Nos réf. : VF.2023.070 (n°AIOT : 0005518843)

RAPPORT DE L'INSPECTION DES INSTALLATIONS CLASSÉES

**Objet : Installations Classées pour la Protection de l'Environnement
BIODEAC à Loudeac**

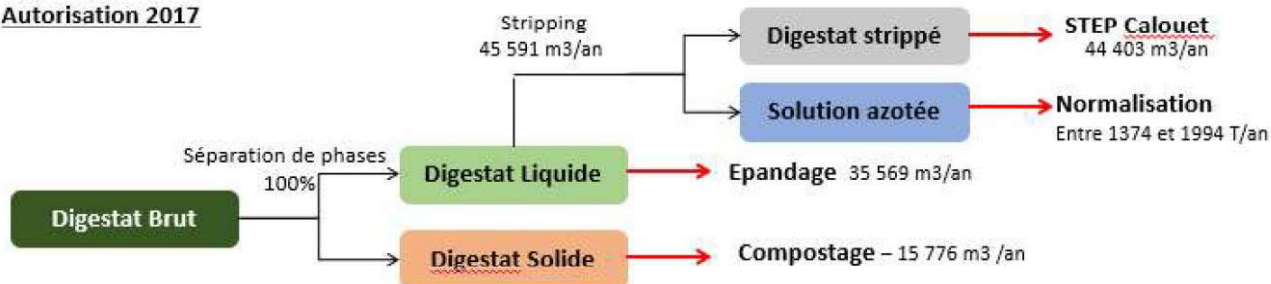
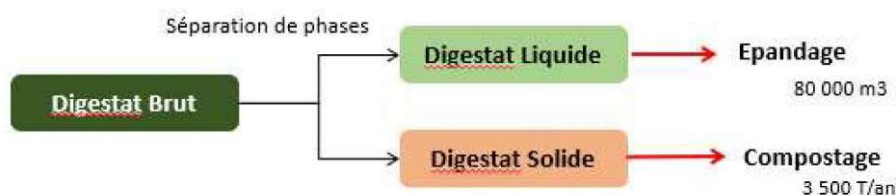
En termes de gestion des sous-produits et déchets, le procédé est modifié de la manière suivante :

Autorisation 2017

Modification 2021
